Statens vegvesen

Behandlande eining: Sakshandsamar/telefon: Vår referanse: Dykkar referanse: Vår dato:
Region vest Tone Bøyum / 55516792 15/206377-4 14.12.2015

Klage på vedtak – Avslag på oppgradering og utvida bruk av avkjørsel – Fv. 409 – Håland – Gnr. 31 bnr. 5 – Radøy kommune

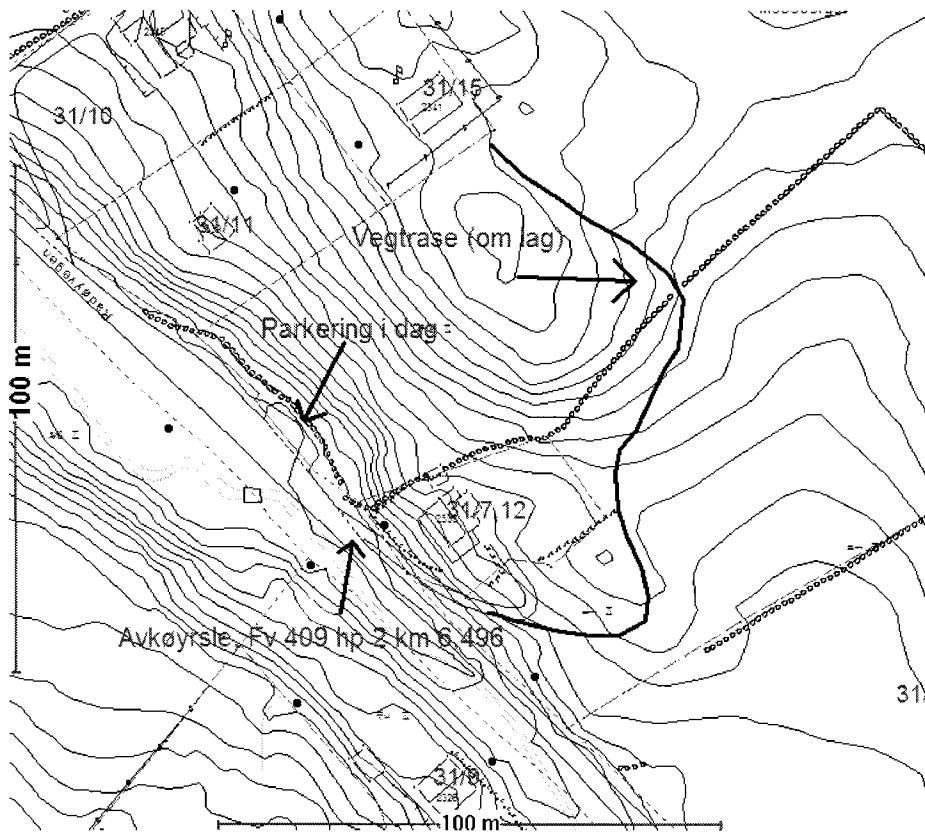
I vårt avslag har vi lagt vekt på at ein ikkje kan oppnå ei tilfredstillande og trafikksikker løysing i denne avkøyrsla, sjølv om den vert utbetra. Saman med avslaget var det lagt ved ei prinsippskisse som syner våre krav til sikt og geometrisk utforming av avkøyrsla. Basert på fartsgrensa (80 km/t) og trafikkmengde (1300 årsdøgntrafikk) er det satt minimumskrav om siktlinjer på 100x4 meter. Det vil seie at ein skal sjå 100 meter til begge sider av køyrebanen når ein står 4 meter inn i avkøyrsla, 1,1 meter over bakken.

Føremålet med svingradius er mellom anna å oppnå fartsreduksjon i avkøyrsla og oppnå eit ønska køyremønster ut på vegen. Denne avkøyrsla går på skrå og nærmast parallelt med fylkesvegen. Det optimale er at avkøyrsla skal ligge i 90 ° vinkel på vegbana. Det vil i praksis seie at denne avkøyrsla ikkje har svingradius. I prinsippskissa har vi satt som krav svingradius på 4 meter. Krava vi har satt i prinsippskissa gjeld personbil. Dersom det skulle vere aktuelt med traktor og tømmertransport her vil krava til mellom anna svingradius verte skjerpa til 9 eller 12 meter.

Statens vegvesen kan ikkje godkjenne utvida bruk av den omsøkte avkøyrsla. Sjølv om avkøyrsla vert utbetra, vil den ikkje stette krava i vognormalen til mellom anna sikt og geometrisk utforming. Sikt er essensielt for å ta vare tryggleiken på vegnettet.
